SECCIÓN DE EVALUACIÓN DE IMPACTO AMBIENTAL
INFORME TÉCNICO DE INSPECCIÓN No. 01-2025

Proyecto:	LOTIFICACIÓN	Categoría:	I
Promotor:	POMPILIO ANTONIO PÉREZ TELLO		
Representante Legal:	N/A		
Localización del Proyecto:	Corregimiento de Monagrillo, distrito de Chitré, provincia de Herrera.		
Fecha de inspección:	7 de enero de 2025.		
Fecha del Informe:	8 de enero de 2025.		
Participantes:	Luis Peña - Jefe de Sección de Evaluación de Impacto Ambiental (MiAmbiente-Herrera) Yuria Benítez - Sección de Evaluación de Impacto Ambiental (MiAmbiente-Herrera) Jaime Saavedra - Sección Forestal (MiAmbiente-Herrera) Pompilio Pérez - Promotor Miguel Pérez - Por parte del Promotor Abdiel Rodríguez - Agrimensor

VII. IMAGEN DEL RECORRIDO DE LA INSPECCIÓN (Google Earth)

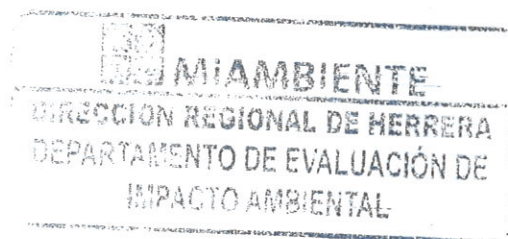
- Durante la inspección se evidenció que en el área del proyecto no se han realizado actividades constructivas, únicamente, con anterioridad, en la sección sur del terreno, se realizó la extracción de material.

- En referencia a las condiciones físicas del terreno, se observó que la topografía del terreno es irregular, por lo cual el proyecto requiere de la adecuación del terreno (corte/relleno/nivelación). En cuanto a la hidrología, no se observaron fuentes hídricas superficiales en el área del proyecto, sólo un abrevadero, el cual es utilizado para el consumo de agua del ganado.
